ROM INTEGRAAL ADVIES

Aan gemeente Rhenen
T.a.v. Jan van Maanen
Onderwerp ROM integraal advies Utrechtsestraatweg naast 21:
Bestemmingsplan Utrechtsestraatweg naast 21,
Rhenen

Olo-nummer
Adviseur ROM Ruud Horijon
Telefoon Algemeen 088 - 022 50 00 rechtstreeks: 06-48629555
Datum 6 augustus 2020
Kenmerk Extern: Z/20/164517 / D – 425265;
ODRU: z-20-007684

Kaartbijlage 5: Uitsnede uit kaartbijlage Vooronderzoek NGCE Noordelijk deel van Rhenen

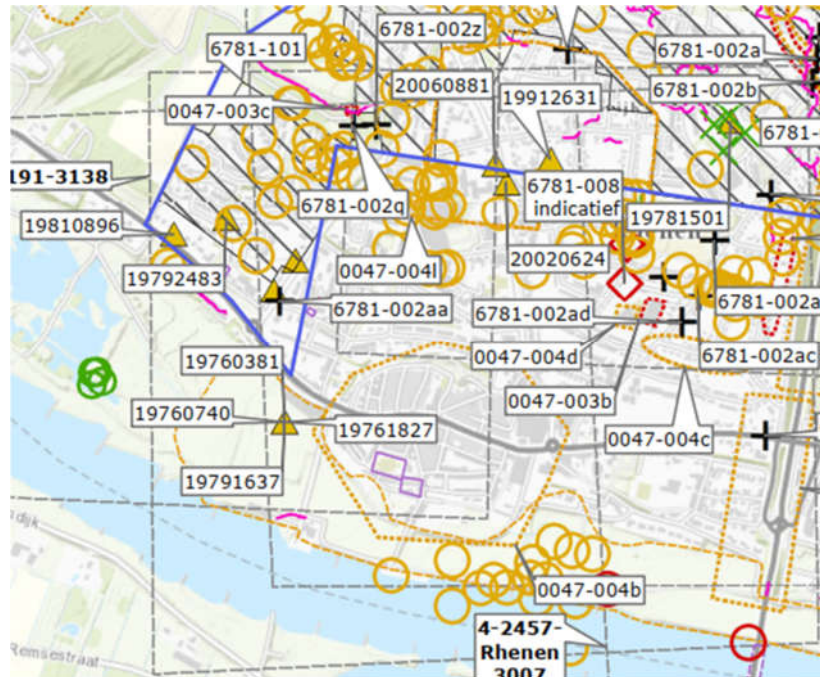
Uit bij de gemeente en de ODRU bekend vooronderzoek naar de mogelijke aanwezigheid van Niet Gesprongen Conventionele Explosieven (NGCE) in een aangrenzende onderzoekscontour is bekend dat er aanwijzingen zijn om binnen het plangebied NGCE te kunnen verwachten. Een vooronderzoek naar NGCE of een projectgebonden risicoanalyse (PRA) van het plangebied ontbreekt in de bijlagen van de Toelichting bij het ontwerpbestemmingsplan.

Het is hierdoor ook niet duidelijk of er in de ruimtelijke onderbouwing (toelichting) van het bestemmingsplan wel aandacht is besteed aan het aspect NGCE. Het is nodig om hier een paragraaf over op te nemen.

1. Het bodemonderzoek dat als bijlage 3 is opgenomen in de bijlagen bij de toelichting van het (ontwerp)bestemmingsplan, te accepteren als bewijsmiddel voor een geschikte bodemkwaliteit.
2. De toelichting van het (ontwerp)bestemmingsplan, met hierin de bodemparagraaf, ter beoordeling aan de ODRU voor te leggen.
3. De initiatiefnemer in de gelegenheid te stellen om aandacht te besteden aan het aspect Niet Gesprongen Conventionele Explosieven (NGCE) en een paragraaf NGCE aan de toelichting toe te voegen, inclusief explosievenonderzoek (conform WSCS-OCE) in de bijlagen hiervan.
